## Heemse Hof: reactie op opmerkingen brandweer Gebouw A

<i>datum</i>	16 november 2023	<i>project</i>	44 appartementen Heemse Hof, Hardenberg
<i>vestiging</i>	Arnhem	<i>betreft</i>	Reactie op opmerkingen brandweer aanvraag omgevingsvergunning Gebouw A 001
<i>uw kenmerk</i>	-	<i>versie</i>	
<i>ons kenmerk</i>	B.2022.0483.01.N001	<i>auteur</i>	████████████████████
<i>2e lezer/secr.</i>	DBC SMI	<i>contactpersoon</i>	████████████████████
		<i>e-mail/telefoon</i>	████@dgmr.nl/088 ██████████

## Reactie op opmerkingen brandweer in het kader van de aanvraag omgevingsvergunning voor Gebouw A

figuur 2: situatie Gebouw A Heemse Hof

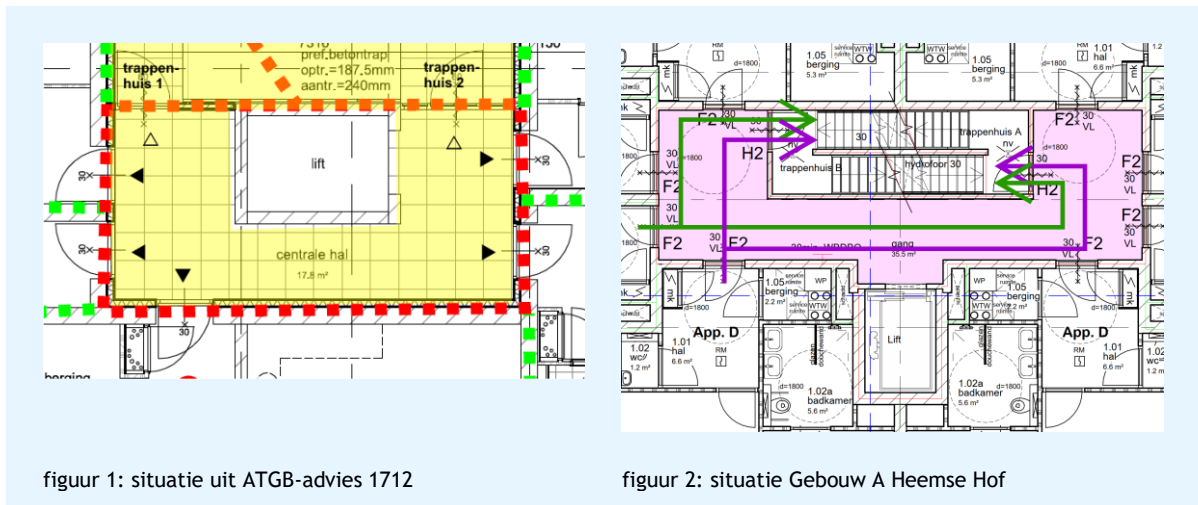
- 2 *Vanuit een woning mag niet worden gevlucht langs een ander beweegbaar constructieonderdeel van een andere woning. Vanuit meerdere woningen kan uitsluitend worden gevlucht langs andere toegangsdeuren van andere woningen. Dit is niet toegestaan.*

Op de verdiepingen is er sprake van woningtoegangsdeuren in een hoek. Tijdens het overleg op 1 november stelde de brandweer IJsselland de vraag of dat is toegestaan. De Adviescommissie Toepassing en Gelijkwaardigheid Bouwvoorschriften, kortweg de ATGB, heeft een soortgelijke casus in het verleden behandeld. In ATGB-advies 1712 (zie bijlage 2) concludeert de commissie: *“vanuit elke woningtoegang kan twee kanten op worden gevlucht naar een onafhankelijk trappenhuis, conform artikel 2.106 eerste en derde lid van Bouwbesluit 2012 (tweede vluchtroute).”* De situatie in Gebouw A is identiek aan die in de casus, zie figuur 1 en figuur 2, waardoor de ontvluchting voldoet aan de eisen uit het Bouwbesluit 2012.

Er wordt aan al deze punten voldaan. Er zijn vanuit elke woning twee vluchtroutes beschikbaar: richting beide toegangen van het wokkeltrappenhuis. Bij een (uitslaande) brand uit een van de woningen op de verdieping hoeft daarom niet langs de betreffende woningtoegangsdeur te worden gevlucht, maar kan in de andere richting naar de andere toegang tot het wokkeltrappenhuis worden gevlucht.

Dit punt is op 1 november met de brandweer besproken en door hen akkoord bevonden, onder de voorwaarde dat het ATGB-advies wordt aangeleverd. Zie hiervoor bijlage 2 bij deze notitie.

Figuur 1 gemeenschappelijke hal met lift, 5 woningtoegangen en 2 toegangen tot een vluchtrappenhuis.

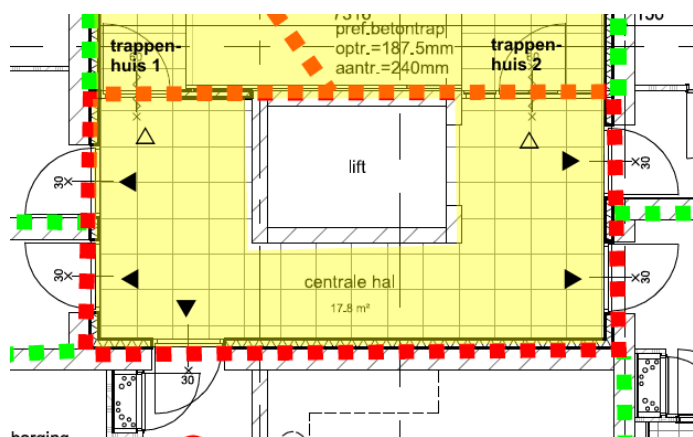
Mag het plaatsen van woningtoegangsdeuren onder een hoek van 90° gezien worden als voldoende gelijkwaardig ten aanzien van artikel 2.104 lid 2 (dus zonder toepassing van deurdrangers)? En zo ja, kan het veilig vluchten vanuit het woongebouw zoals in de bijlage is opgenomen beschouwd worden als voldoende veilig ten opzichte van het Bouwbesluit?

De voorgestelde oplossing voldoet volgens de adviescommissie rechtstreeks aan de prestatie-eisen van het Bouwbesluit. Er is dan ook geen grond om een omgevingsvergunning voor het bouwen te weigeren op basis hiervan.

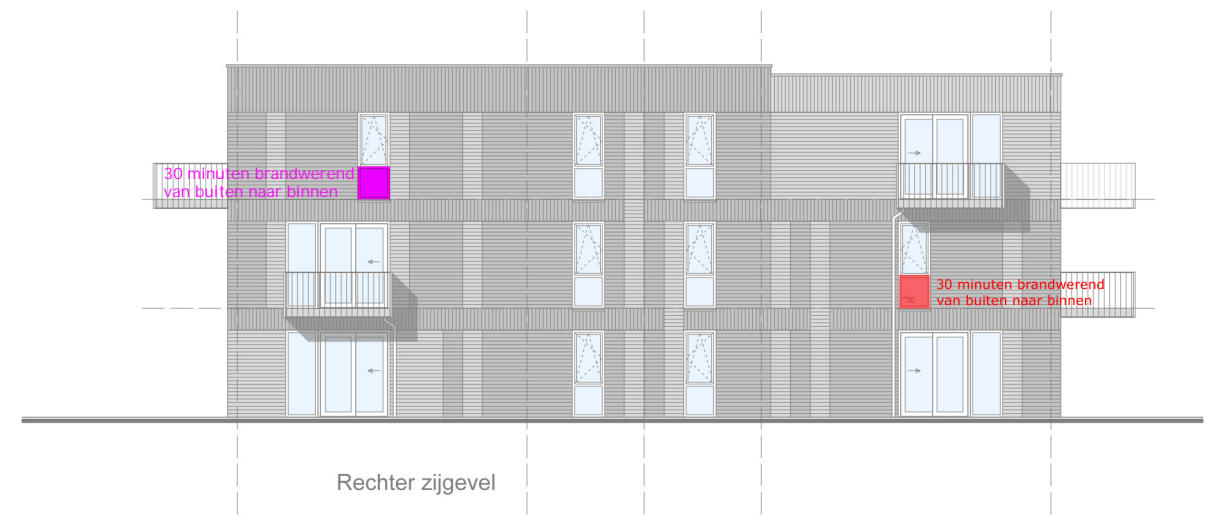
*Mag het plaatsen van woningtoegangsdeuren onder een hoek van 90 ° gezien worden als voldoende gelijkwaardig ten aanzien van artikel 2.104 lid 2 (dus zonder toepassing van deurdrangers)? En zo ja, kan het veilig vluchten vanuit het woongebouw zoals in de bijlage is opgenomen beschouwd worden als voldoende veilig ten opzichte van het Bouwbesluit?*

Een beroep op gelijkwaardigheid is in deze casus niet aan de orde, omdat al rechtstreeks aan de betreffende prestatie-eis van het Bouwbesluit 2012 is voldaan: vanuit elke woningtoegang kan twee kanten op worden gevluht naar een onafhankelijk trappenhuis, conform artikel 2.106 eerste en derde lid van Bouwbesluit 2012 (tweede vluchtroute). In dit geval is het niet relevant hoe de woningtoegangsdeuren, conform artikel 2.104 tweede lid, ten opzichte van elkaar zijn gelegen.
